# Mitteilung

Gremium	Datum
Verkehrsausschuss	13.11.2018
Bezirksvertretung 1 (Innenstadt)	06.12.2018

### **Breslauer Platz/Goldgasse - neue Haltestellenstandorte**

**Abbildung 1:** Neuverteilung der Haltestellenstandorte am Breslauer Platz/Goldgasse (Änderungen sind gestrichelt dargestellt)

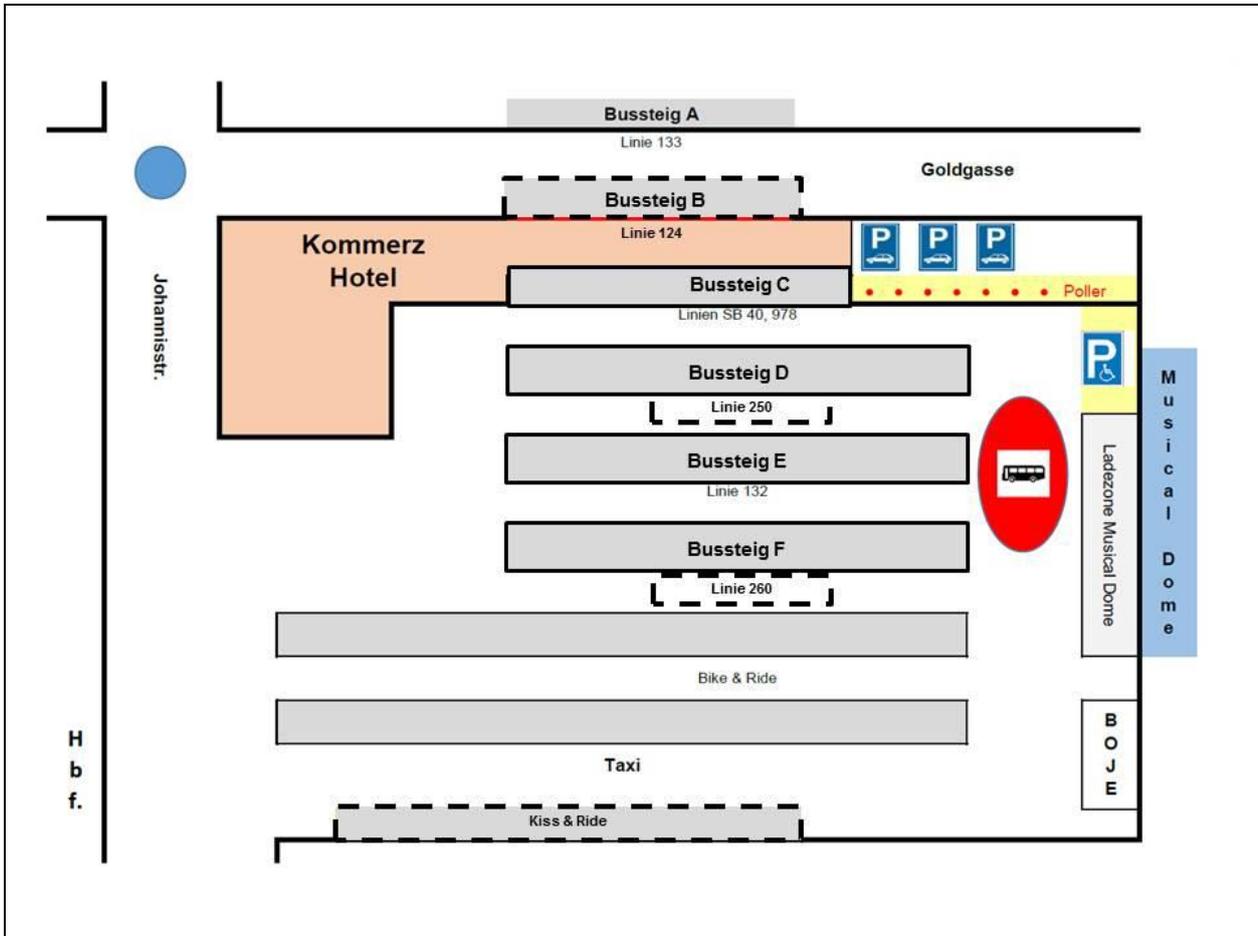
- Auf der Goldgasse in Fahrtrichtung Rheinuferstraße wird zum kommenden Fahrplanwechsel eine neue Haltestelle inkl. Warteposition für die Buslinie 124 (Ford-Linie) eingerichtet (Bussteig B).
- Die Bussteige werden fortlaufend neu gekennzeichnet (Bussteige A bis F).
- Die Kiss & Ride-Zone (vorher: Bussteig F) wird in Richtung Süden direkt an die Zufahrt zum Busbahnhof verlegt. Die hier vorhandene Ladezone ist nicht erforderlich und entfällt. Die Ladezone für den Musical Dome bleibt bestehen.
- Der Bussteig F wird zukünftig von der Buslinie 260 der RVK angefahren, um die Anfahrt am Bussteig D zu entzerren.
